論点再確認 報告書

平成 22 年 11 月 29 日

論点再確認作業について

浅川ダム建設にあたり、県民の皆さんからこれまでに頂いた浅川に関する疑問点を再確認し、知事が判断を行い説明責任を果すための論点を整理検討することを目的に作業を進めてまいりました。

床上浸水が最大となるケース

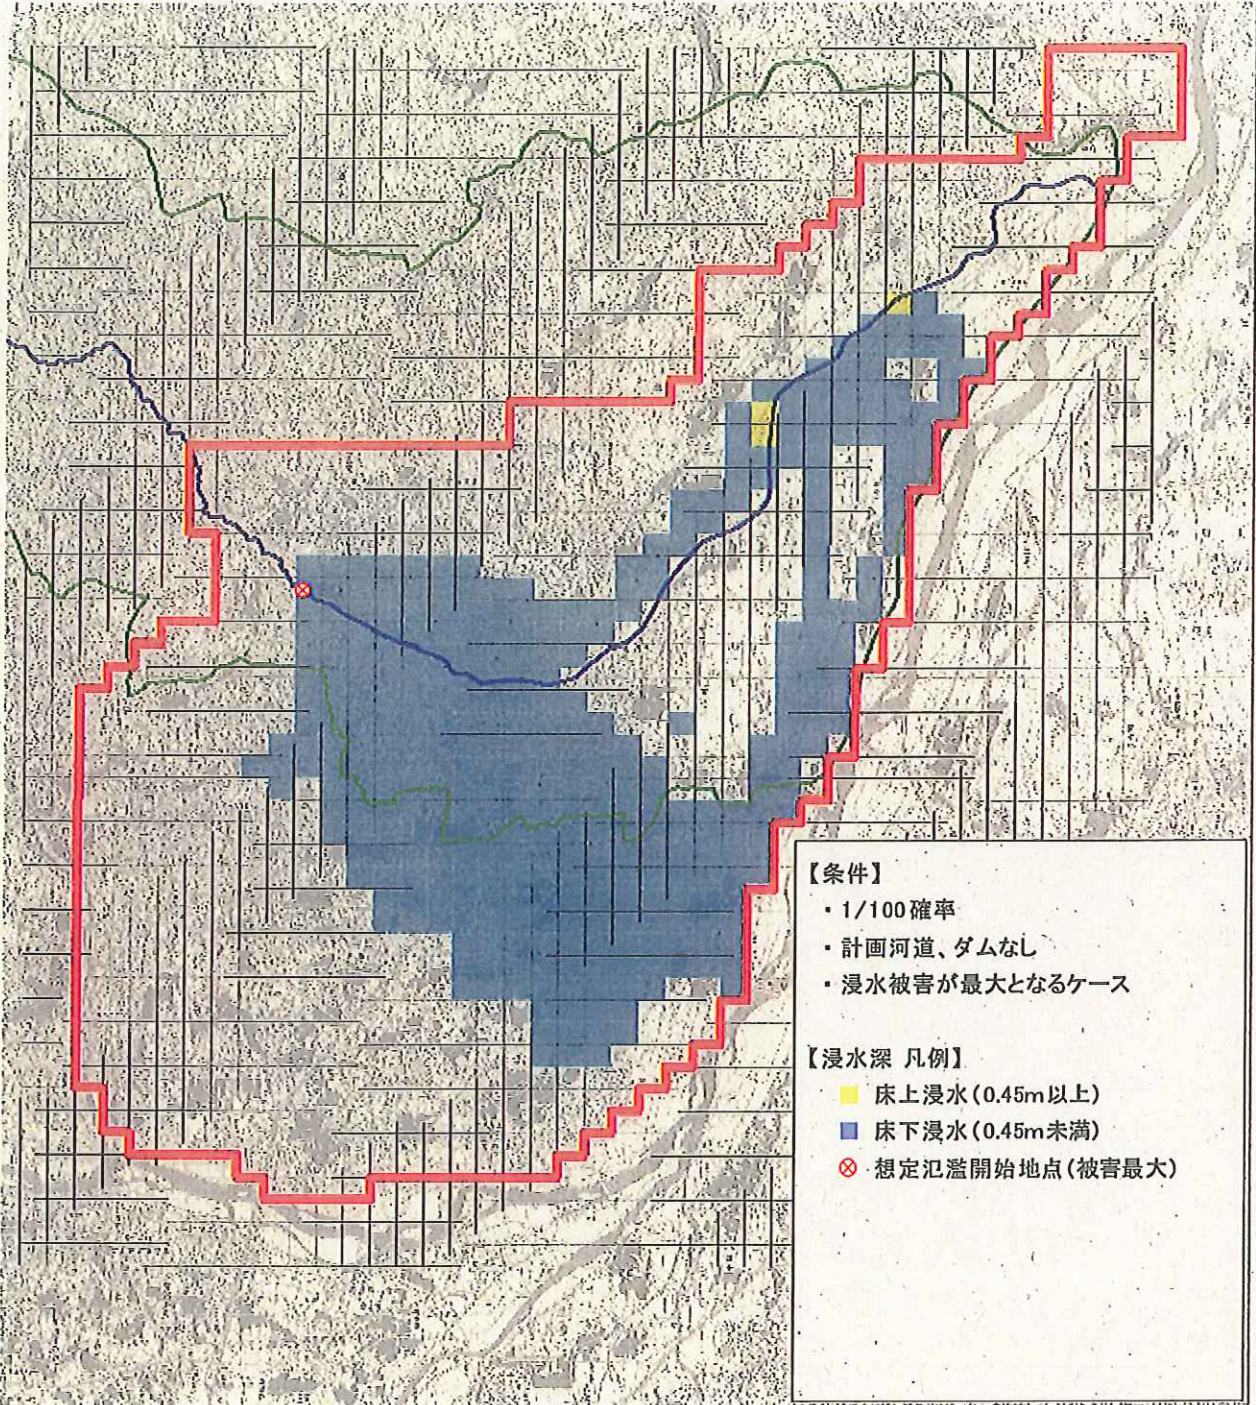
河川改修が実施されたことにより天井川は全面的に解消された。上中流域においては、昭和14年の論田ヶ池決壊による土石流以降、70年余にわたり水害はない。かかる事実から、当該区間における水害の懸念がない。よって、ダムは不要である。

浅川の外水氾濫について、河川改修完成、ダムなしの条件で、被害状況をシミュレーションしたところ、千曲川合流部から上流へ右岸3.0km地点及び左岸2.0km地点（築堤部）が破堤するケースでは床上浸水が最大となり、深いところでは浸水深が約1.6mとなり、床下浸水約730戸、床上浸水は約500戸にもなる。

また、千曲川合流部から上流へ11.8km地点（掘込部）で左右岸が溢水すると、床下浸水約36,000戸、床上浸水21戸となる。なおこの地点で氾濫した場合、浸水被害額が最大となり、このケースで費用対効果を算出した。（参考資料1-1）

人的被害について

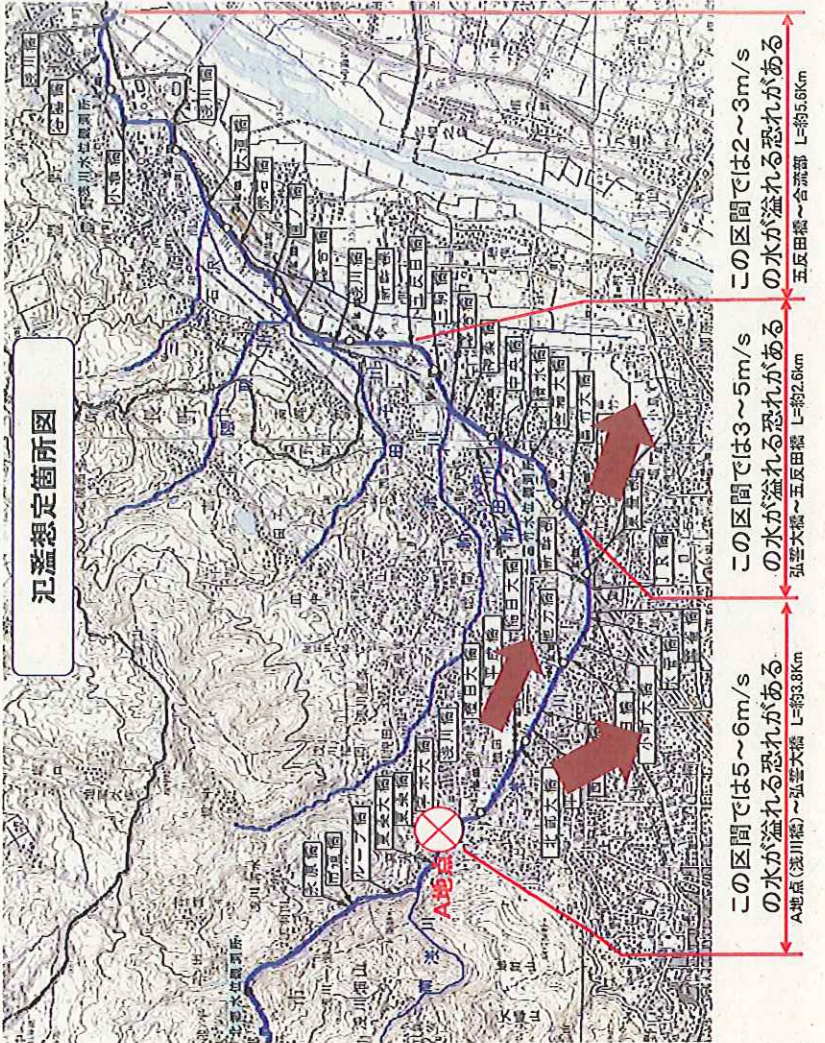
また、人的被害の面から分析すると、一般的に成年男子でも水深が30cm程度でも流速が1.5m/sを超えると水中歩行が困難といわれている。

浅川は山地から平野部へ一気に流れ下る急流河川であり、全川で流速が2～6m/sとなる。特に上流域約3.8kmでは流速が5～6m/s、中流域約2.6kmでも3～5m/sの流速となる。また、溢水する洪水の水深は約1.0m程度となる可能性がある。

この区間では5~6m/sの水が溢れる恐れがある。
A地点(浅川橋)~弘誓大橋 L=約3.8km

この区間では3~5m/sの水が溢れる恐れがある。
弘誓大橋~五反田橋 L=約2.6km

この区間では2~3m/sの水が溢れる恐れがある。
五反田橋~合流部 L=約5.6km

降雨強度曲線 (長野領域)

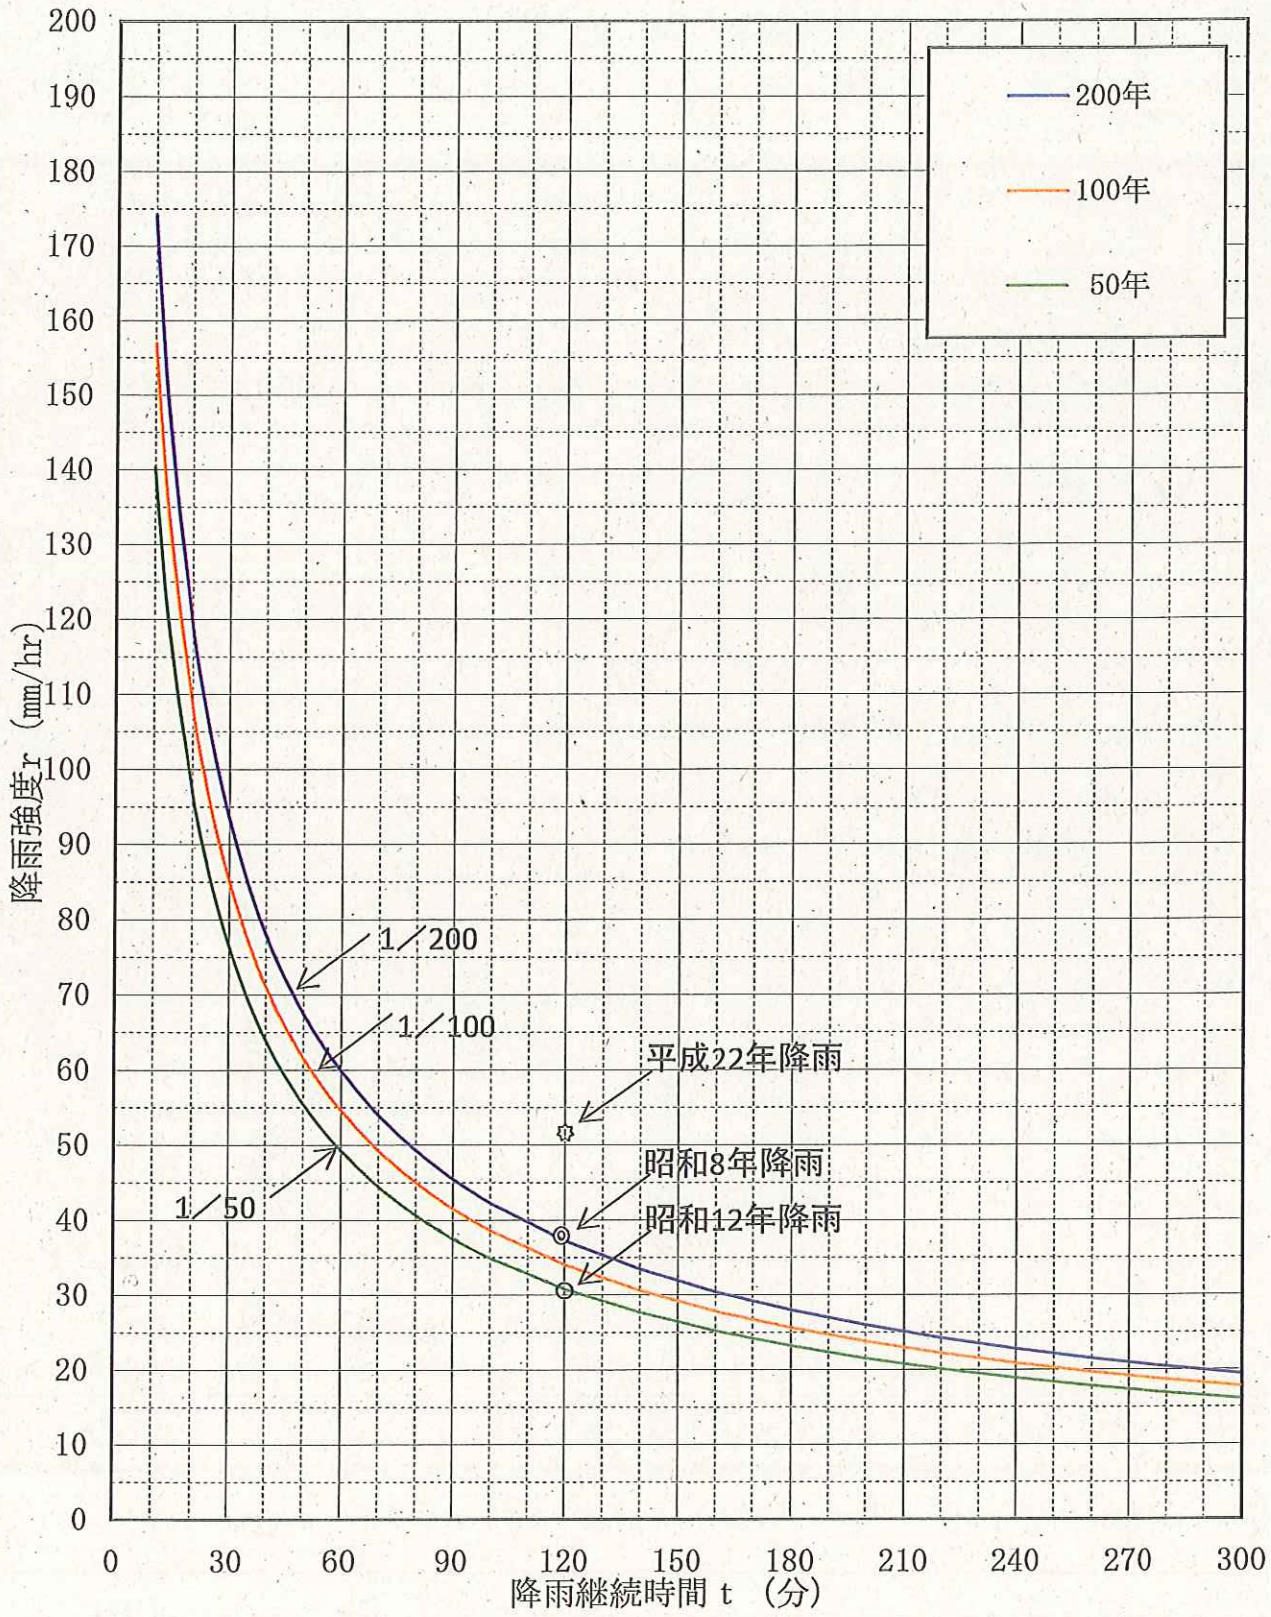
雨の降り方が様々であるため、ゲリラ豪雨に対する浅川ダムの効果がどの程度であるか数値で示すことは難しいが、ダムでの洪水調節効果により浅川ダム流域からの流出を抑制することから、一定の効果が見込まれる。

ゲリラ豪雨対象3洪水のダムあり流出計算の結果、ダム地点の調節流量は約 90m³/s～140m³/s、基準地点での調節効果は約 80m³/s～140m³/s となり、ダム調節効果が確認された。なおその際の最高水位はサーチャージ水位以下であった。

ただし、平成 22 年 7 月のような降雨パターンが浅川全域に降ったケースでは、ダムがあったとしても、基準地点の 1/100 計画高水 350m³/s を超過することとなり、ゲリラ豪雨に対しては、治水施設（河道+ダム）での対応のみでなく、ソフト対策と相まって被害軽減を図る必要がある。

図 1 S58 洪水による浸水状況（最大包絡）（計画河道、浅川ダムあり）

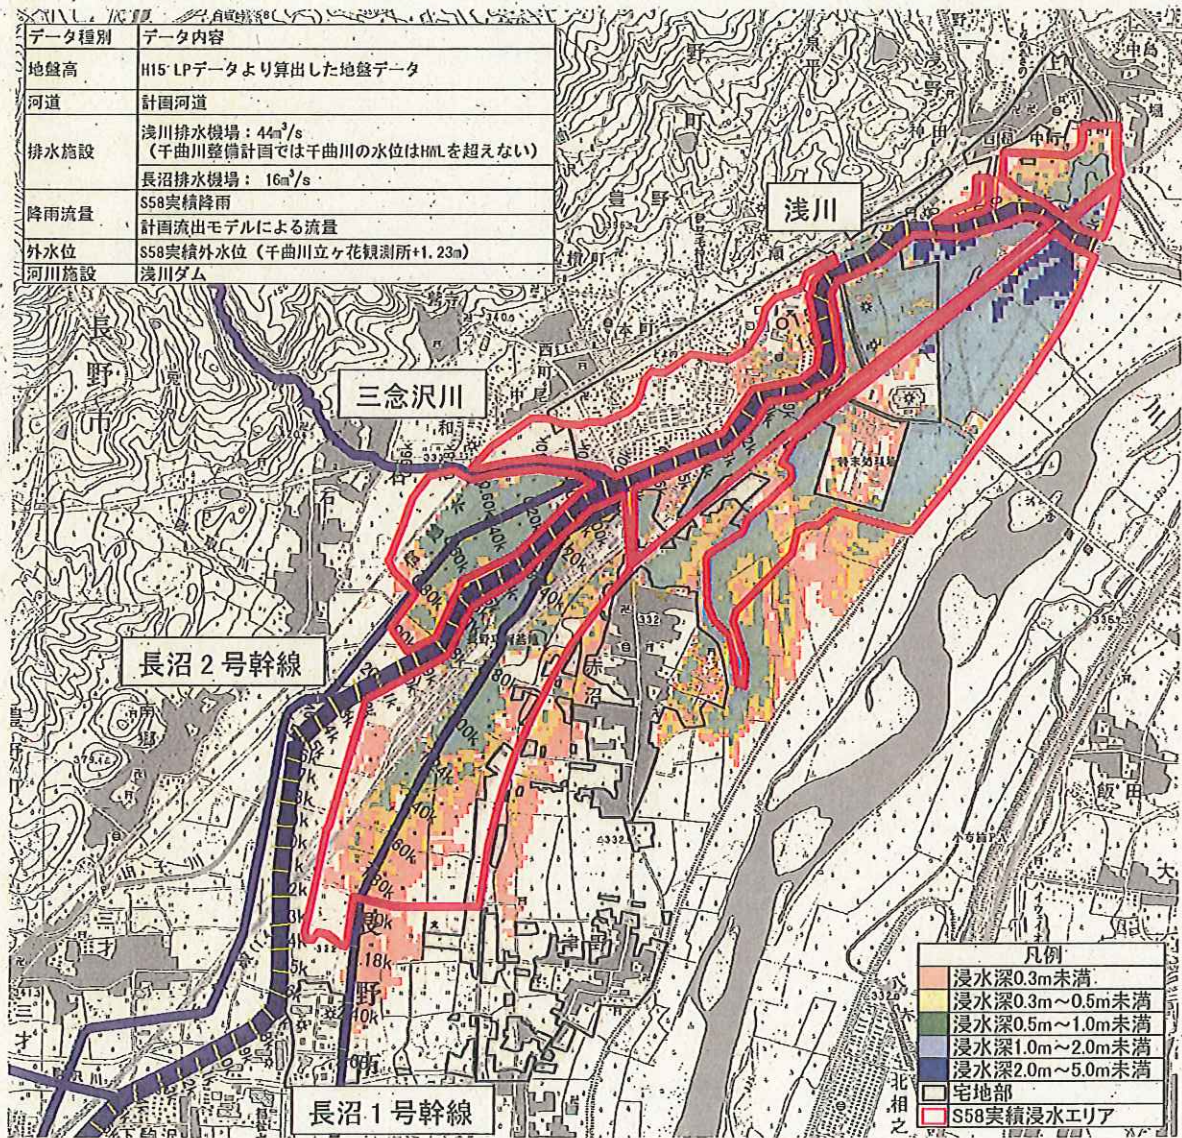
ダムが内水被害を悪化させる可能性がある。

上記(1)の条件で、内水による浸水面積は約300ha、床下浸水戸数は約470戸、床上浸水戸数は約250戸となる。

長沼1号2号幹川沿川(84.9ha)は、最大浸水深が1.09mであるが、ダムがあると浅川本川の水位上昇が遅くなるため、長沼幹川の水位上昇期において、長沼排水機場のポンプが長く稼動することとなり、最大浸水深が1~5cm程度低くなる。

一方、赤沼地区の国道18号沿い(14.5ha)は、最大浸水深が63cmであるが、ダムがあると最大浸水深が1~5cm程度高くなる。

また、浅川、長沼1号2号幹川合流より下流(192.7ha)は、最大浸水深が2.81mであるが、ダムがあると、最大浸水深が1cm程度低下する。しかし、浅川から溢水する時間は、ダムがない場合が28時間で、ダムがある場合が29時間30分で、1時間30分程度長くなる。(参考資料2-1)
